Vergadering van 6 februari 2020

2020_GRMW_00111 OMV_2019120849 R - Omgevingsvergunningsaanvraag voor het verkavelen van gronden in 10 loten bestemd voor eengezinswoningen, 6 parkeerplaatsen, 1 lot bestaande uit een kruiwagenpad, zone voor een fietsenstalling, een gemeenschappelijke groenzone en een onstluitingszone voor de parkeerplaatsen - met openbaar onderzoek - Beekstraat 10 en Zuidbroek - Zaak van de wegen - Goedkeuring

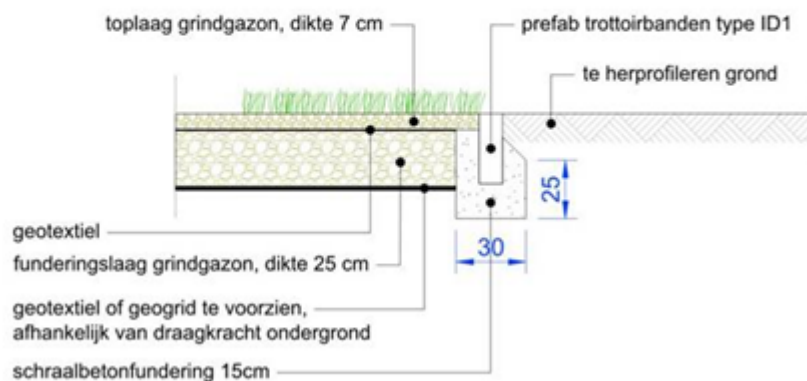
Wel is het zo dat de onverharde groenstrook aan de rechterzijde van het terrein minstens 4 m breed moet zijn. Nu wordt deze ingetekend als een drie meter brede strook (1,7 m gracht + 1,3 m grasberm), wat te smal is om een kwalitatieve groenstrook te kunnen vormen samen met de

gracht. De resterende ruimte naast de gracht is te beperkt om een nieuwe vervangende bomenrij aan te kunnen planten. Bomen moeten ook op minstens 2 m van de perceelgrens worden aangeplant en staan dus op minstens een meter van de brandweerweg. De brandweerweg moet daarom op minstens 4 m van de perceelgrens aangelegd worden zodat er een groenstrook van minimum 4 m breed ten opzichte van de perceelsgrens kan worden gevrijwaard van verharding.

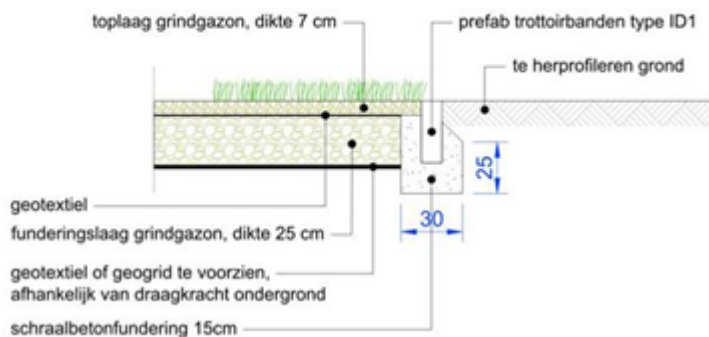
- De cipressen naast het pad moeten ook verwijderd worden. Er moet een heraanplant met een inheemse bomenrij (els of wilg met minimumstamomtrek HS10/12) in de verbrede groene berm (van 2,3 m breedte naast de gracht van 1,7 m breed) naast het pad wordt uitgevoerd met een plantafstand van zo'n 8/10 m (dus een 10-tal nieuwe bomen worden voorzien).
